Fédération de Voitures Radio-Commandées

HOMOLOGATION DES BOITES A AIR

MOMOLOGATION N° : 05-01-04-24-09

CONSTRUCTEUR FG **Réf : 90043**

Fig.N°2 Vue Avant

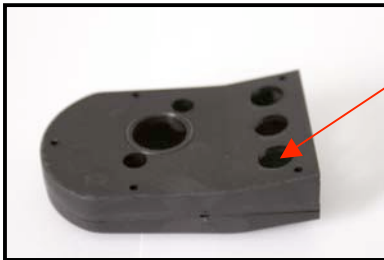
par un gueulard avant et trois trous sous le filtre: Figure N° 2 et N°3, le tout difficilement mesurable vue l'énormité des entrées
